Věc: Úprava směrné části Územního plánu města Brna (ÚPmB) – ul. Meziboří

**S 2/18 MČ Brno-Jehnice, k. ú. Jehnice, pozemky parc. č. 801/2, 801/4
Úprava vzájemné hranice stabilizované plochy hřbitovů ZH a návrhové plochy ostatní městské zeleně ZO
ul. Meziboří**

a je vyznačena v příloženém výkresu ÚPmB – původní a nový stav (viz příloha 1).

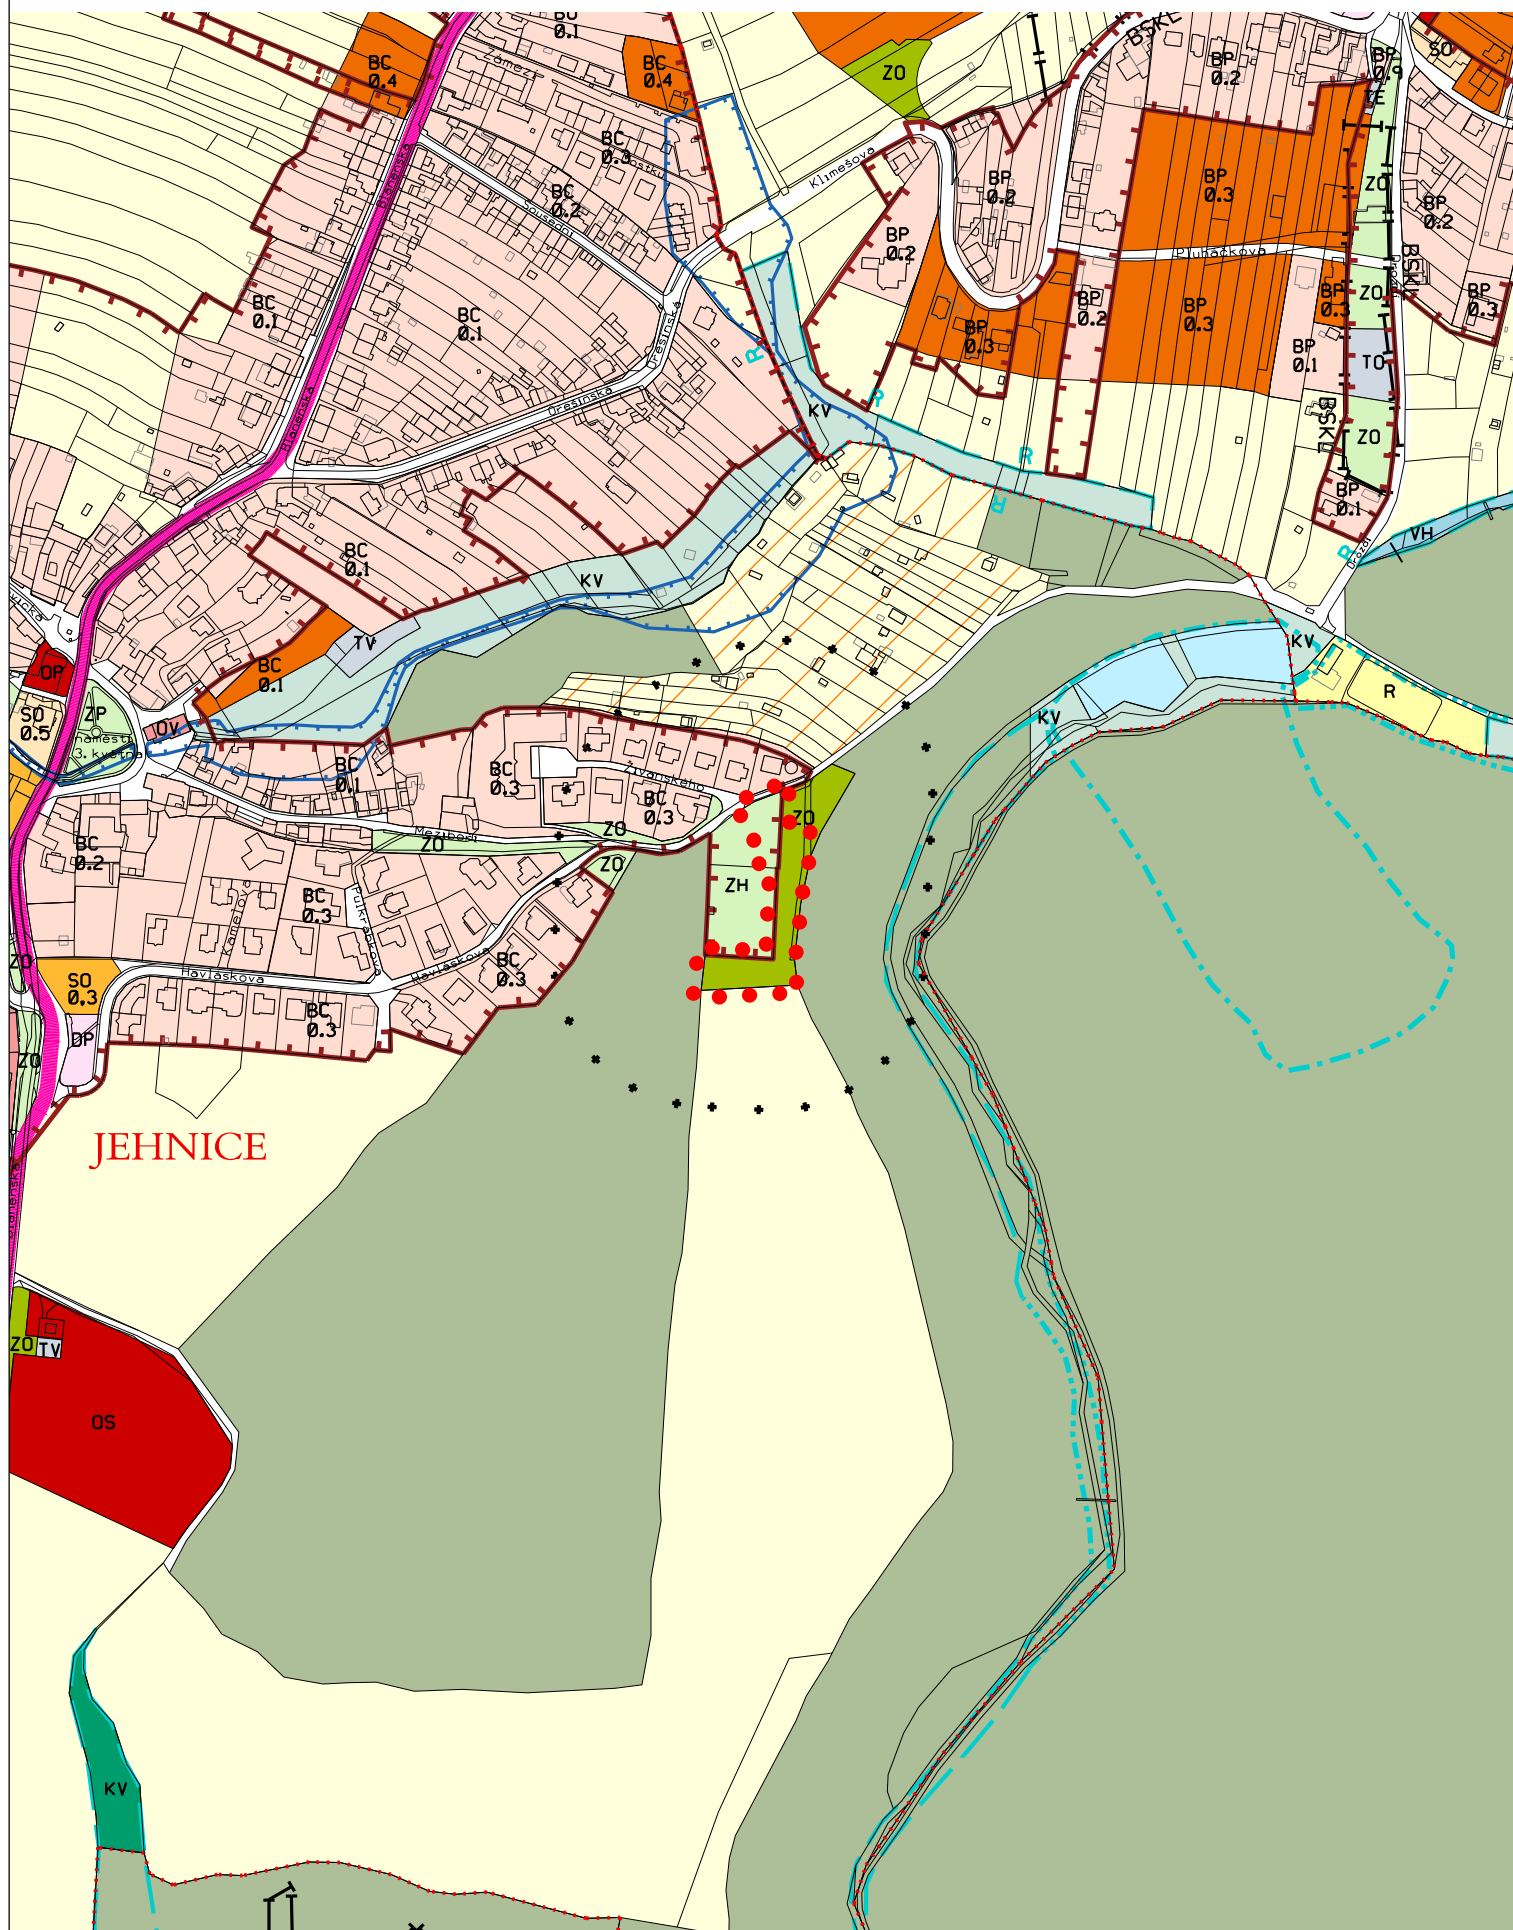
Požadovaným posunem hranic funkčních ploch zůstává zachován rozsah ploch ve funkci ploch městské zeleně o celkové výměře 8585,4 m², dochází pouze ke změně poměru ploch ZO (ze 4158 m² na 2432,4 m²) a ZH (ze 4427,4 m² na 6153 m²) zčásti dle skutečného stavu a zčásti dle záměru na rozšíření hřbitova. Rozšíření o cca 15 m na východní straně a cca 20 m na jižní straně představuje v měřítku 1:5000 (výkres Plán využití

území) 3 a 4 mm, v měřítku 1:25000 (ostatní výkresy ÚPmB) pak pouhých 0,6 a 0,8 mm. Rozšíření plochy ZH respektuje plochy lesa a v západní části kopíruje hranu významného pohledového svahu dle ÚAP.
